Projeto de Reequipamento do Parque Eólico de Pinheiro

Estudo de Impacte Ambiental

REFORMULAÇÃO AO ABRIGO DO N.º 2 DO ARTIGO 16.º DO DECRETO-LEI Nº 151-B/2013, DE 31 DE OUTUBRO

Volume 1 – Relatório Síntese da Reformulação do Projeto

Quadro 3 - Drenagem transversal

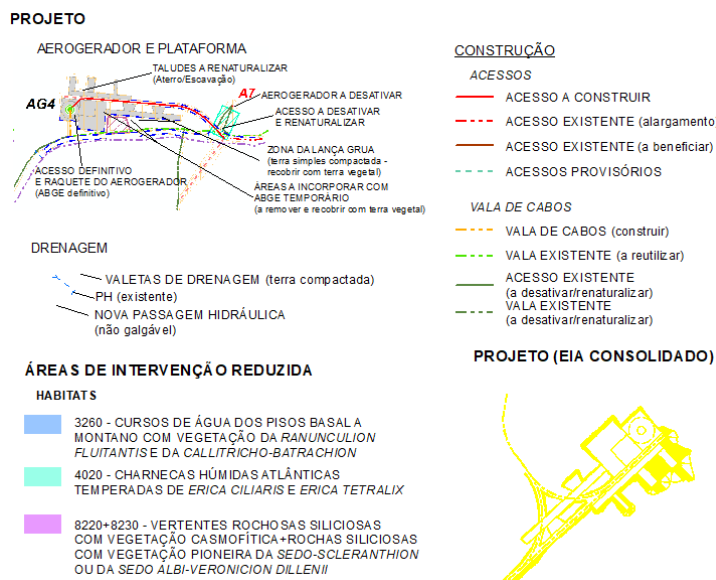
Refere-se que as características da pH mantém-se, tal como descritas no Relatório Síntese do EIA consolidado, sujeito ao procedimento de AIA.

PH	Acesso	Situação	Diâmetro (mm)	Coordenadas (m)		Material
				M	P	
2 (Projeto do EIA consolidado)	Final AG2 0+131	nova	600	12197,7	144143,5	Betão ou PP
2 (Projeto Reformulado)	Final AG2 0+15	nova	600	12198,6	144152,9	Betão ou PP

Figura 2 - Corredores para a circulação de fauna, resultantes do desmantelamento dos aerogeradores e existentes.

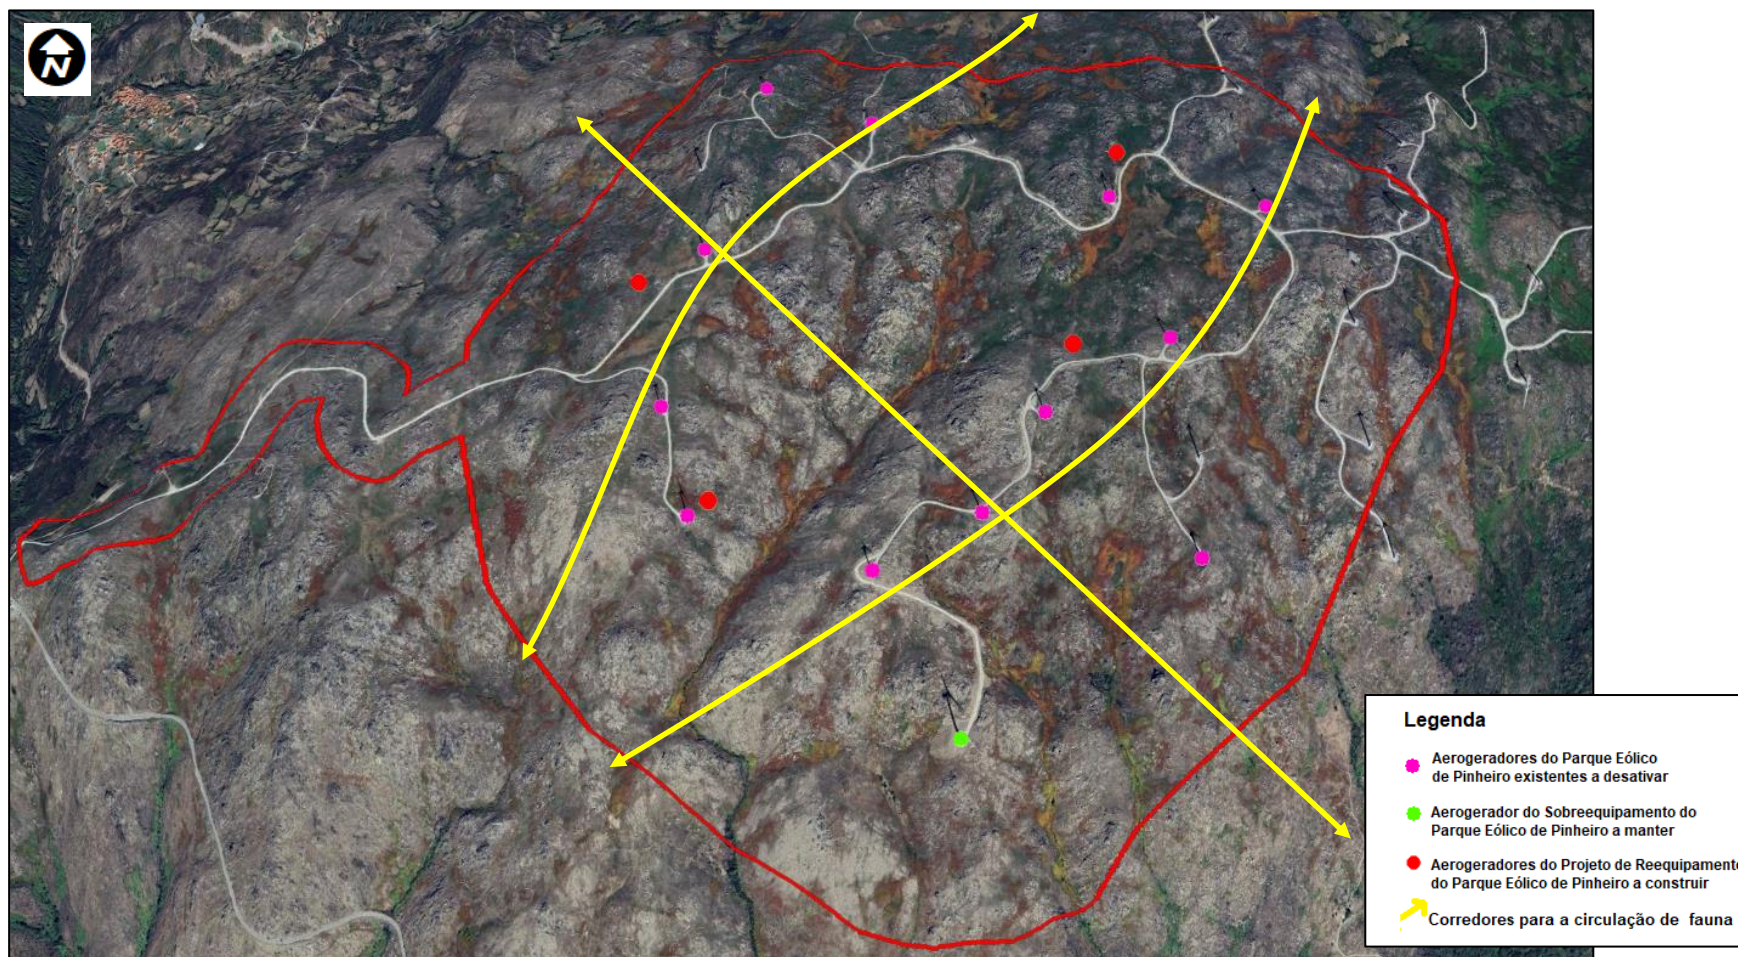
Salienta-se ainda que, no Parecer da CA ao Procedimento de AIA n.º 3797, é identificado ainda que a “localização de cada um dos aerogeradores é um atributo primordial na significância do impacto da redução de efetivos de aves e quirópteros com estatuto de ameaça, presentes na área de estudo.”

A este aspeto refere-se que o Projeto de Reequipamento do Parque Eólico de Pinheiro, permite que com a retirada dos aerogeradores existentes, se liberte áreas que irão permitir a circulação da fauna, quer terrestre quer aérea, na Serra de Montemuro, que atualmente se encontram sob a influência dos aerogeradores do Parque Eólico de Pinheiro, conforme se pretende demonstrar na figura seguinte.

Figura 3 – Afetação da ocorrência 20 (muros) pela nova localização da plataforma do aerogerador AG2.

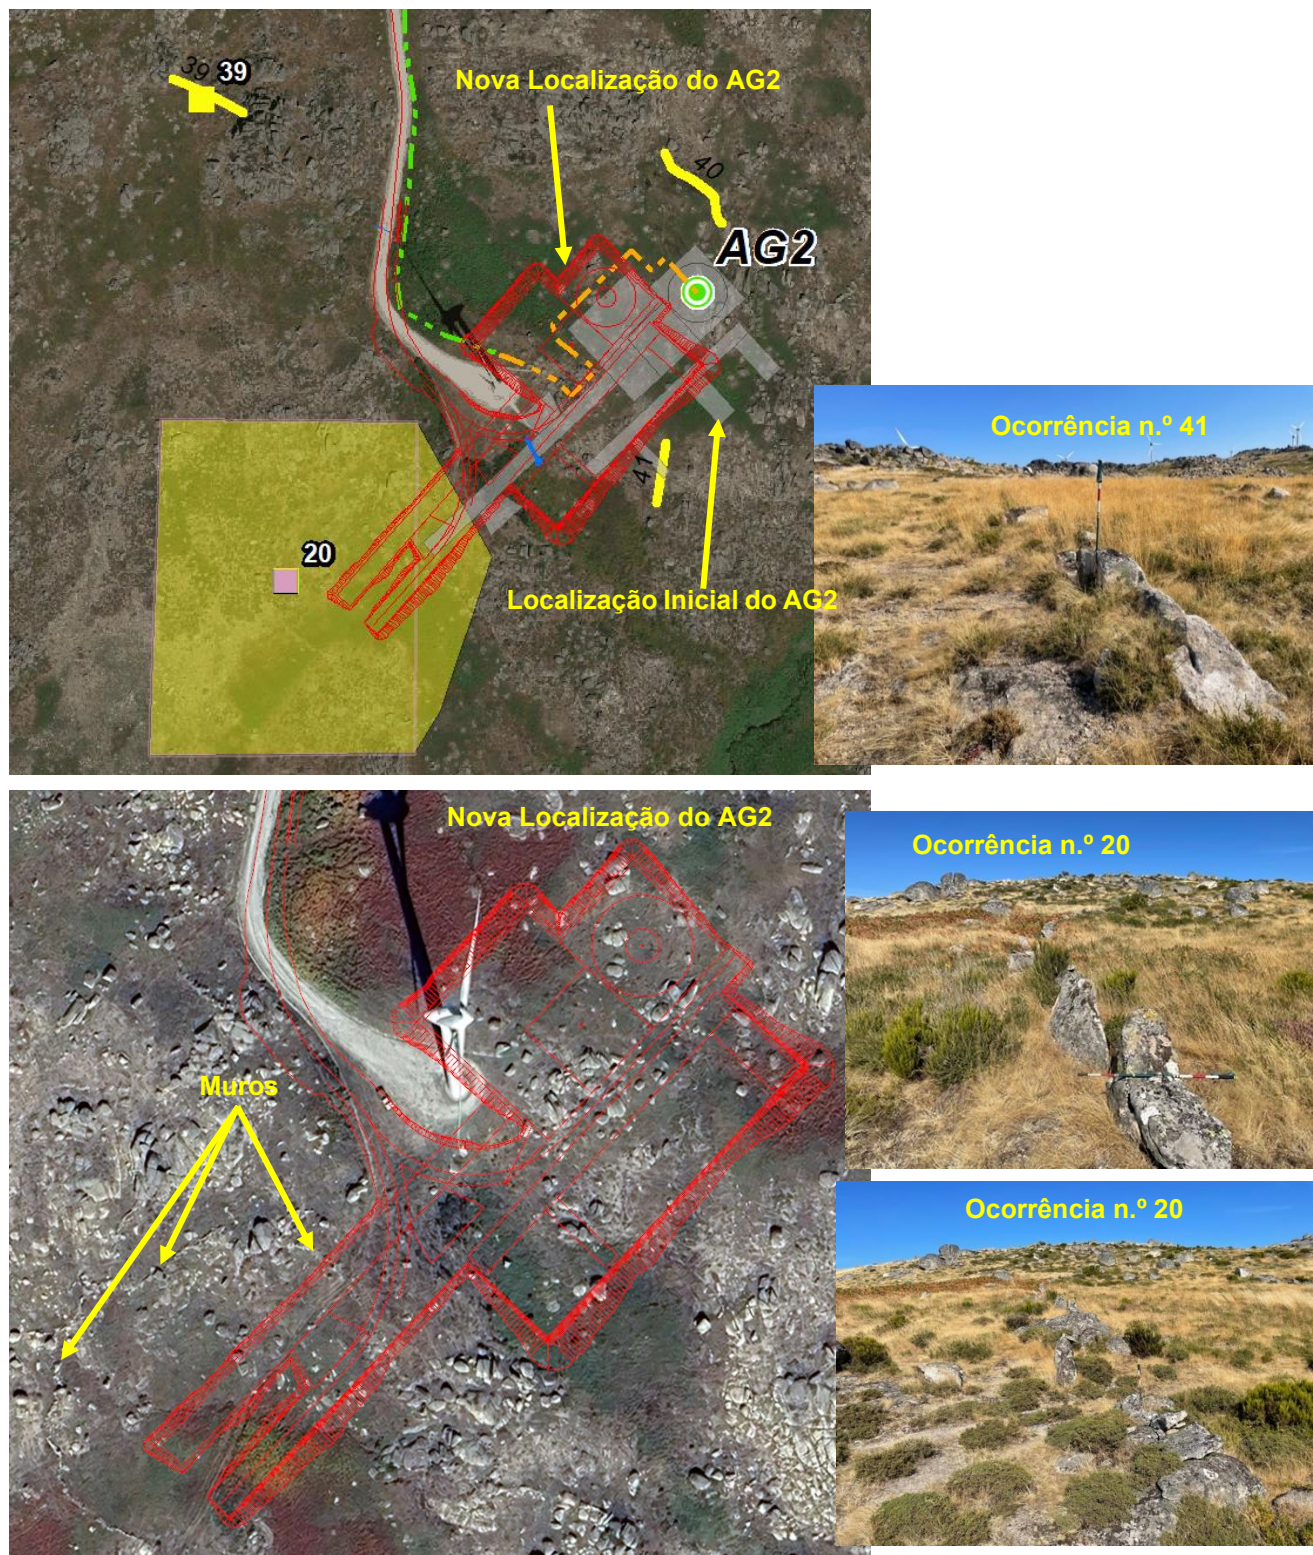
Com a deslocação do aerogerador AG2 é provável que não seja necessário o desmonte ou aterro de alguns trechos do muro de propriedade registados como ocorrência n.º 41, que se encontra a cerca de 6 m do talude da nova posição do aerogerador AG2.

No Relatório Síntese do EIA Consolidado já se encontrava definida uma medida de minimização direcionada para a afetação das referidas ocorrências patrimoniais, que se manteve no presente Relatório:

“Ajuste, sempre que possível, da posição de partes do Projeto com o objetivo de reduzir ou anular um impacto/incidência negativo, certo ou previsível, sobre as ocorrências patrimoniais 5, 20 e 41. No caso da impossibilidade de alterar o projeto deverá ser realizado o registo documental completo (memória descritiva, implantação topográfica e registo fotográfico geral e de pormenor de alçados), para memória futura.”
